CONSORCIO DE AGUAS BILBAO BIZKAIA
CABB

de la seguridad de los equipos de trabajo
ANEXO 6.82 TRANSPORTE DE CENIZAS DE
HORNO 1 A SILOS

6.82 Ficha de equipo de trabajo: Transporte de Cenizas de Horno 1 a Silos

6.82.1. Riesgo de atrapamiento en actuador de válvula de entrada de cenizas a pulsor

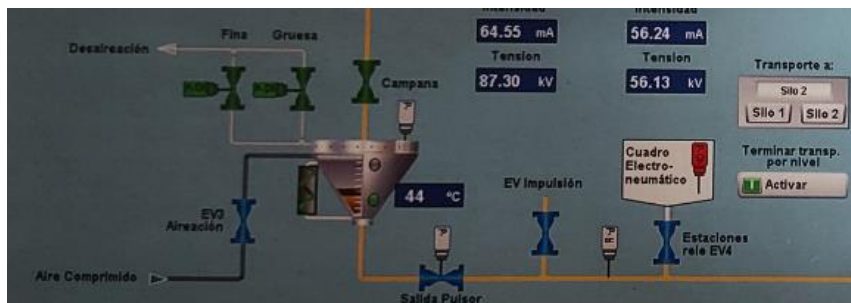
No conformidad	Medida propuesta	Valoración del riesgo
	Colocar resguardo fijo que impida el acceso a la zona peligrosa del actuador de la válvula	C4
Existe riesgo de atrapamiento		RIESGO MEDIO
